一层平面图

(变更前)

工程名称 PROJECT	中海锦城
-----------------	------

单项工程	3#楼
ITEM

一层平面图

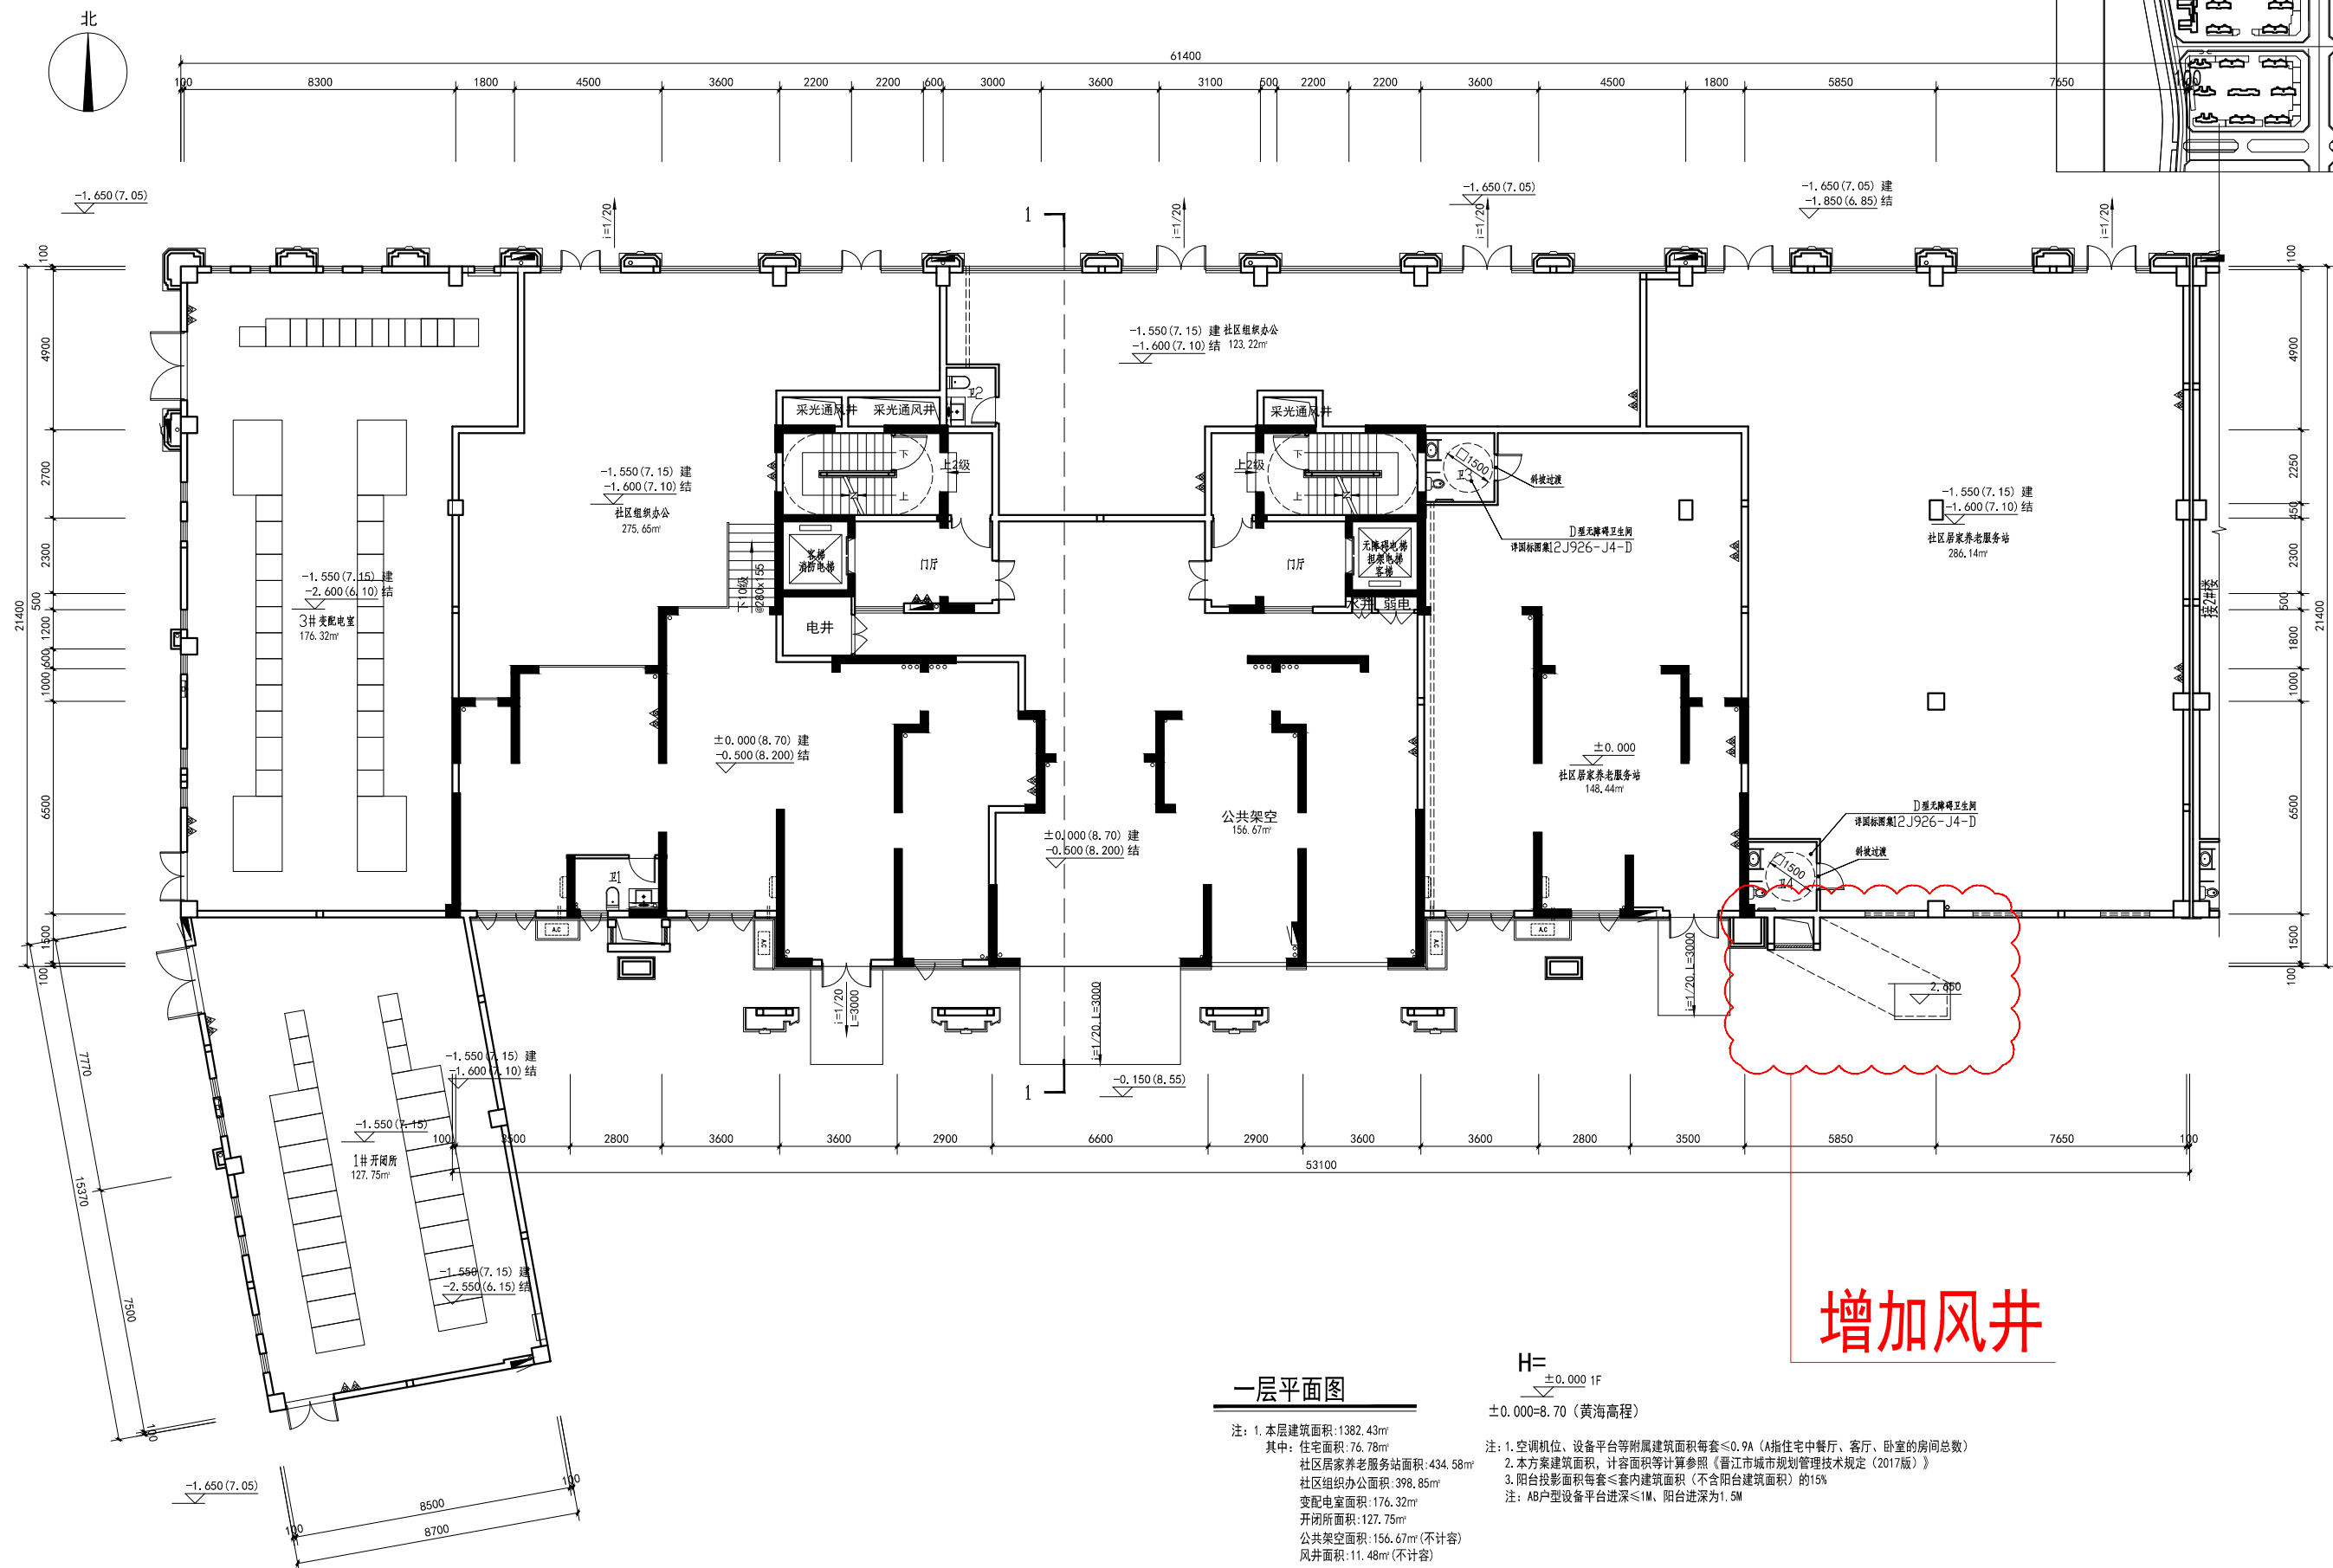
增加风井

注: 1. 本层建筑面积: 1382.43m²
其中: 住宅面积: 76.78m²
社区居家养老服务站面积: 434.58m²
社区组织办公面积: 398.85m²
变电室面积: 176.32m²
开闭所面积: 127.75m²
公共架空面积: 156.67m² (不计容)
风井面积: 11.48m² (不计容)

2. 占地面积: 1382.43m²
3. 总建筑面积: 11758.09m²
计容总建筑面积: 11589.94m²
不计容总建筑面积: 168.15m²
